## Verslag 20.1685-5

Renovatie achtergevel en hoofddak  
Priorijlaan 26  
8434 Westende (BE)  
Nummer: 20.1685-5  
Datum: 24 november 2023 14:00

**✗ Aansluiting met  
buurgebouw L en R  
[5.4]**

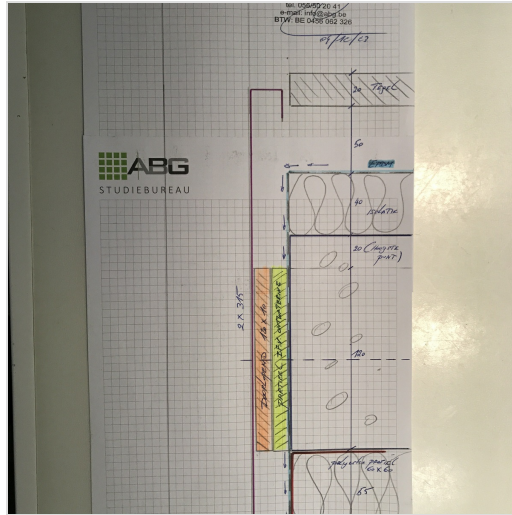
Res. Santos (R):  
 - polyester L-profiel  
 - EPDM-slab buitenzijde L-profiel  
 - plooierwerk in aluminium RAL 9001 (Seaside kwaliteit)

(L) aansluiting met gevelleien:  
 - wegnemen bestaande gevelleien en onderstructuur  
 - aanbrengen EPDM-slab  
 - terugplaatsen onderstructuur en gevelleien
